Referat fra dialogmøte på kommunehuset i Vangsvik onsdag den 09.09.20 kl. 1300- 14.00 - Detaljregulering Frovåneset hyttefelt med søkelys på konsekvensene for reindriftsnæringa av eksisterende planforslag

Til stede: Fra Sør-Senja Reinbeitedistrikt; Margareta Påve Kristiansen, Åge Kristiansen og Anne Berit Påve Kristiansen. Fra grunneiersiden/tiltakshaver/regulant; Bernt Endrerud. Fra Senja kommune; Audun Sivertsen

<p>----- Plangrense ——— Formålsgrense fritidsbebyggelse</p>	
<p>ILLUSTRASJONSPLAN - EKSISTERENDE OG FREMTIDIG UTBYGGING 1:2000/ A2 25.06.2020 - rev 02.09.2020</p>	
<p>DETALJREGULERING MED REGULERINGSBESTEMMELSER FOR FROVÅGNES HYTTEFELT</p>	<p>TEGNINGSNAVN: 201910 - 5 ILLUSTRASJONSPLAN</p>
<p>SENJA KOMMUNE</p>	<p>Plan utarbeidet av:</p>

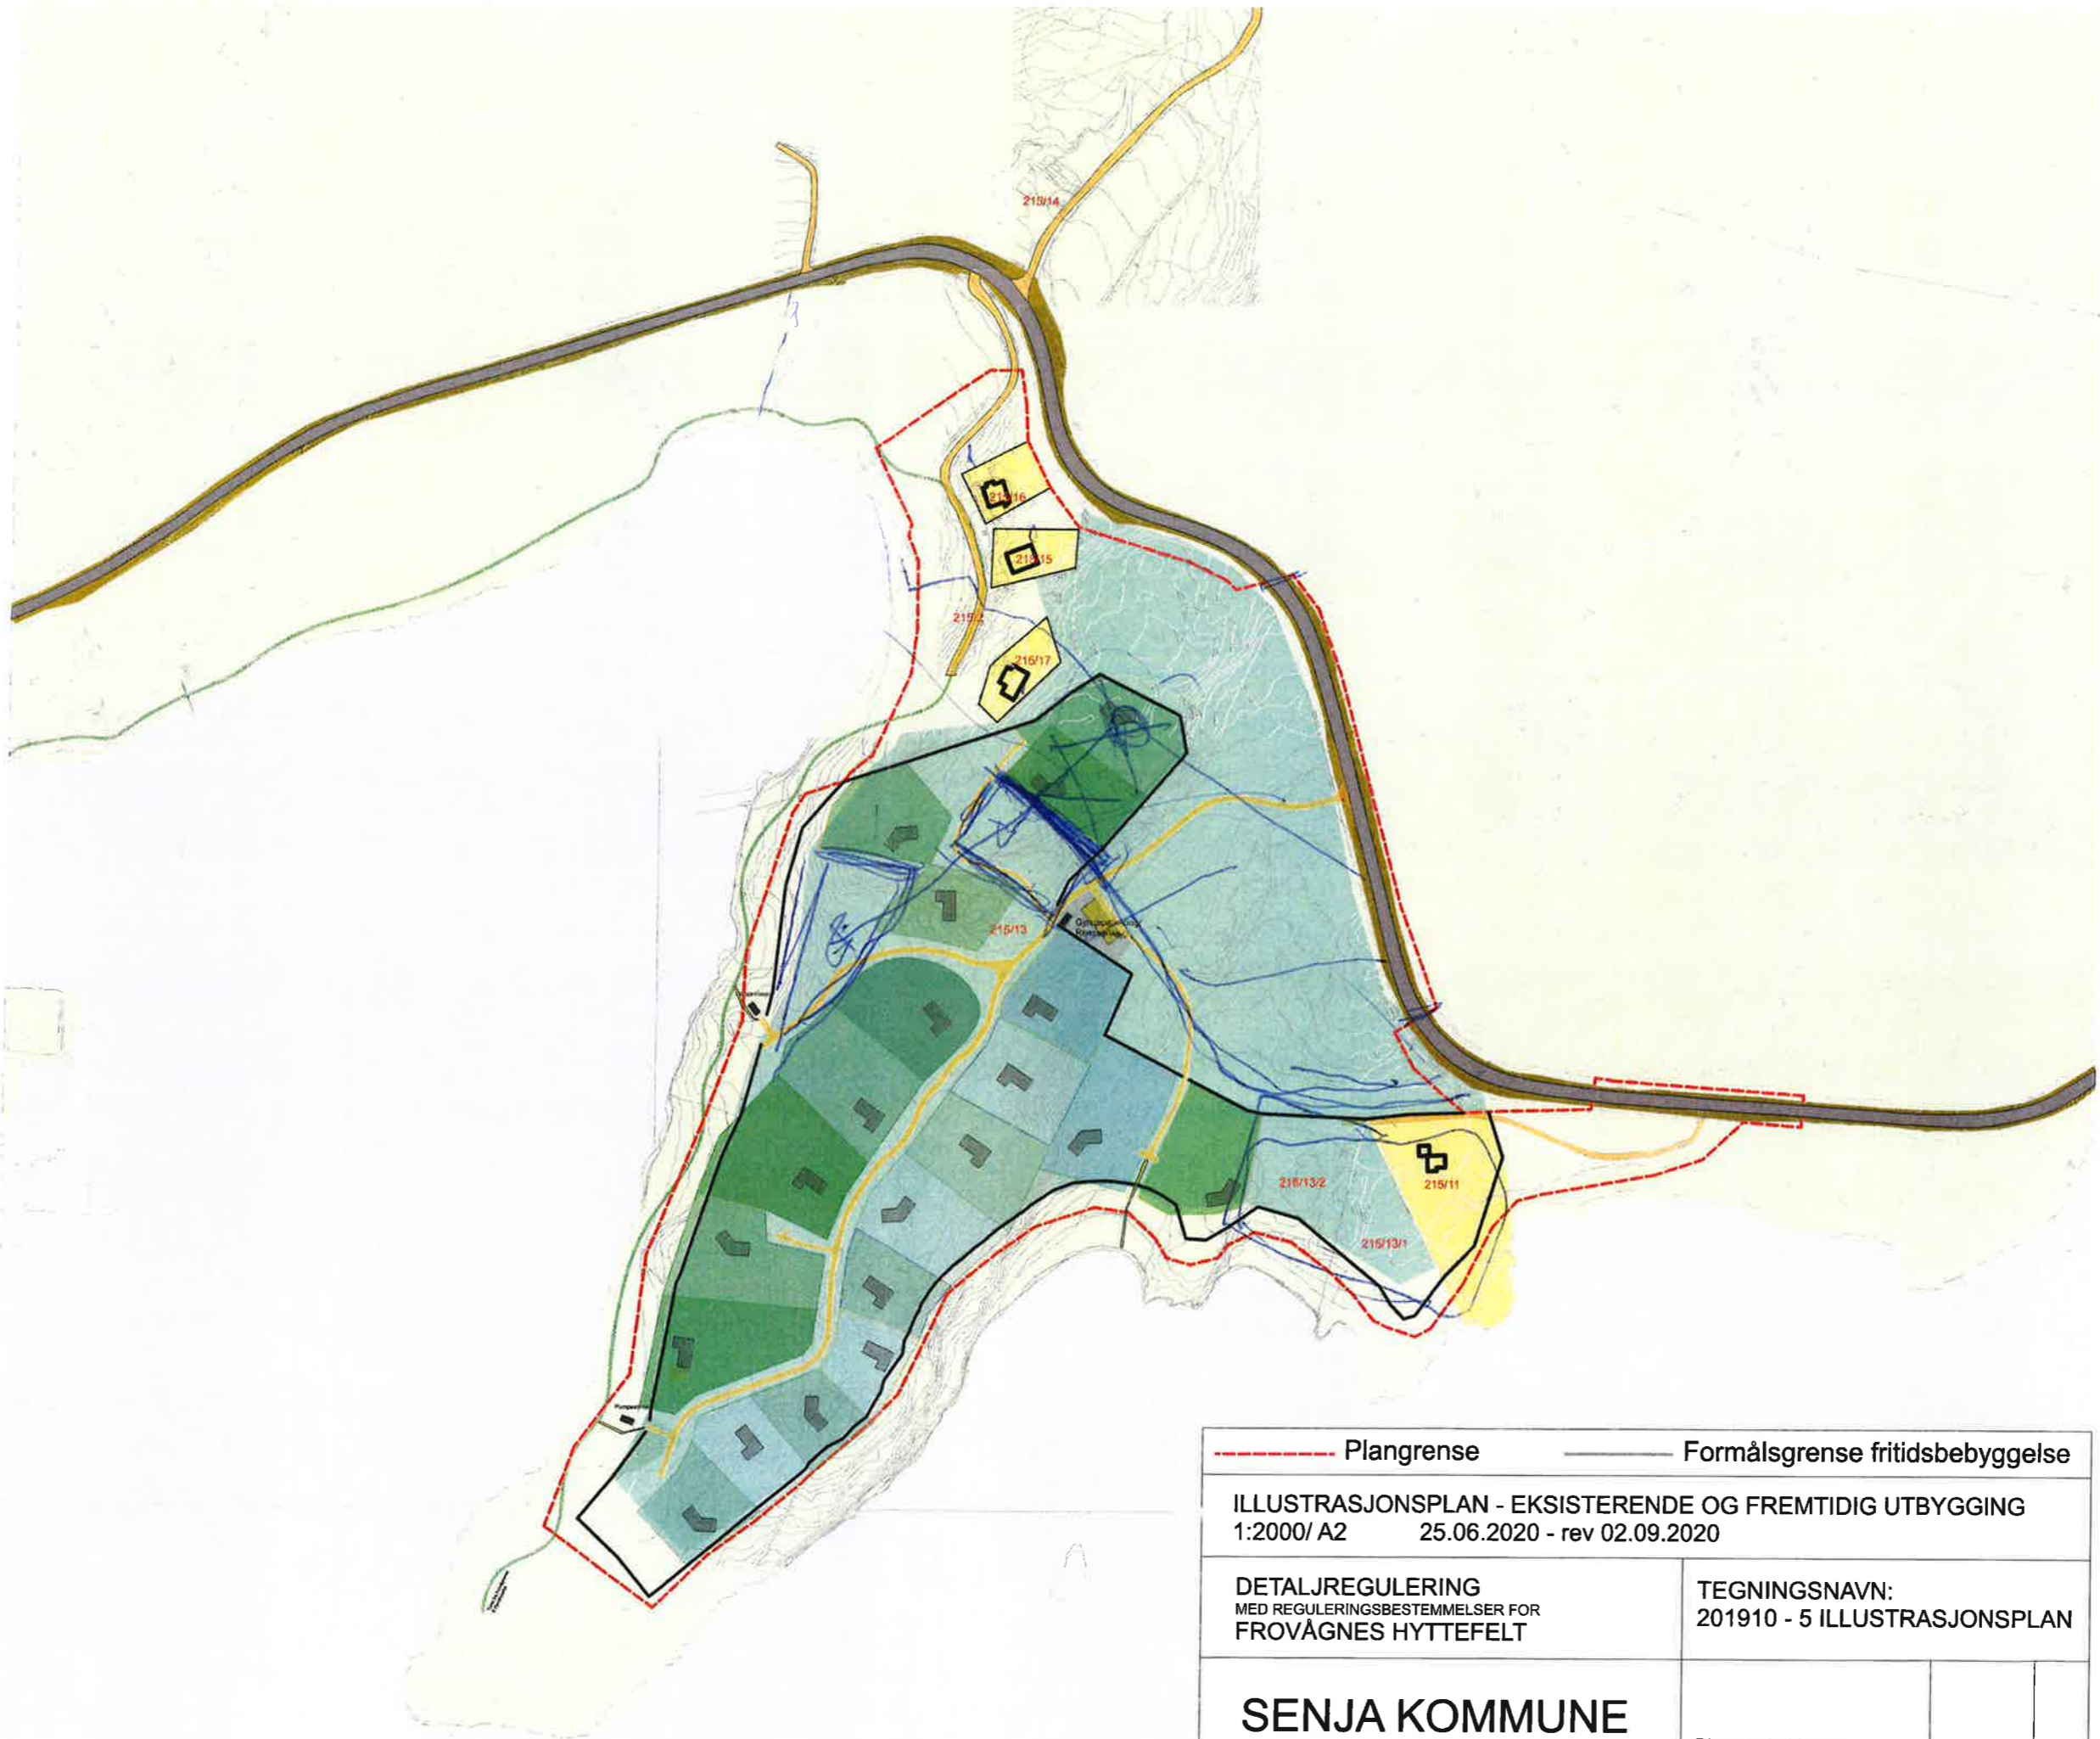
Anne Berit Påve Kristiansen gikk gjennom utfordringene for reindriftsnæringa i forhold til ny planlagt adkomst, parkering og nye hytter mot øst i forhold til reinens frie passasje gjennom feltet om våren (sørover) og høsten (nordover). Det ble poengtert at reinen hadde endret drivings lei etter at grustaket i Frovåg var etablert. Trekk-lei følger skogkanten i dalsøkk over Frovåneset til første bebygde hytte samt andre nærliggende trekk ruter avhengig av snømengde under driving av reinen. Det nye planforslaget var bedre i forhold til første utkast. Men de to gjenværende hyttetomtene mot eksisterende hytte ville være svært forstyrrende for reinens frie trekk. Bernt skisserte ei mulig løsning ved at tomtene flyttes inn i feltet som skissert på vedlagt kart. Det ble bekreftet fra reinbeitedistriktet at dette ville hjelpe på reinens frie trekk, og med dette bedre planforslaget. Bernt bekreftet at det ville utarbeides et nytt justert planforslag i henhold til dette som ville oversendes til kommunen i løpet av fredag.

Fra reindriftsnæringa ble det også framholdt at det var viktig at vegetasjon mot fylkesvei i området hvor det ikke bygges hytter måtte bevares slik at ny bebyggelsen ble minst mulig synlig ved trekk gjennom området.
